工程指示 / 要求簡箋(E.I.)

工程指示編號：EI / 3191 / 21

工程編號：J - 852

工程名稱：亞皆老街中電

圖號 = 852-PDA-01

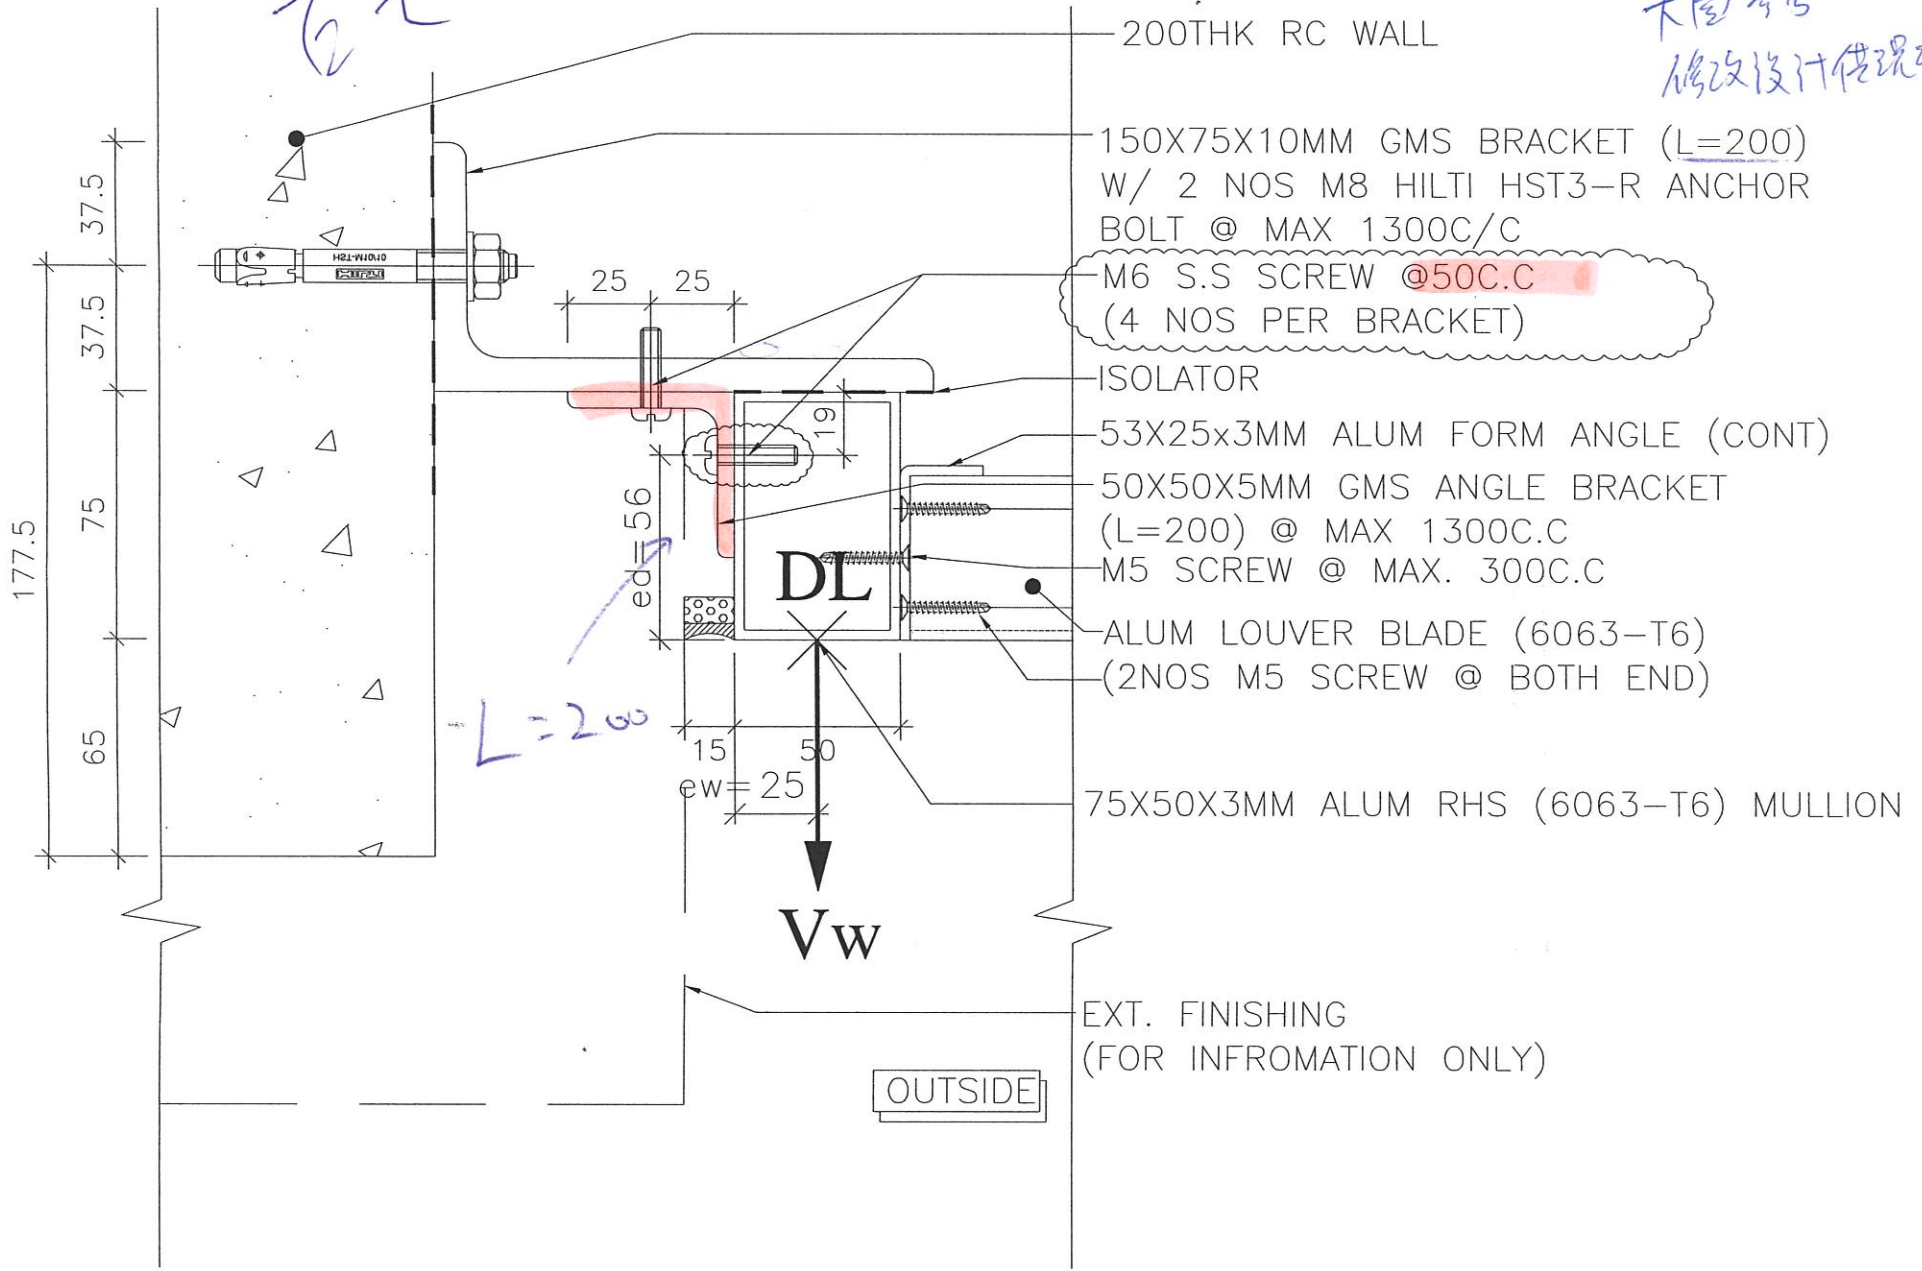
請按加工圖生產 160 件 50X50X5mm (L:200mm) 鐵角送地盤用。

鋼 pipe deck 鐵角

L = 200 mm

數量 = 160件

處理 = 熱浸鍍 + 瀝青油

大圖參考
修改設計供現場安裝
